# 改善箇所説明図

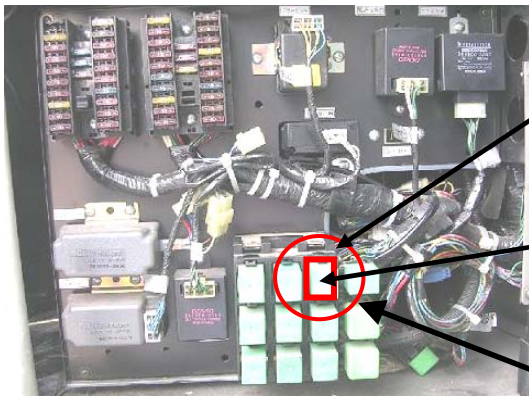
基準不適合発生箇所

尾灯（テールランプ）、前部雾灯（フグランプ）及び路肩灯の電気回路が不適切なため、テールランプリレーを流れる電流値が大きく、リレーの接点が発熱することがある。そのため、当該部品の樹脂部及びコネクタ部が変形し、そのままの状態で使用を続けると、接触不良を起こし、尾灯などが点灯しなくなるおそれがある。

**改善の内容：**  
 全車両、フグランプの電気回路の配線を変更するとともに、テールランプリレーとリレーソケットを新品に交換する。
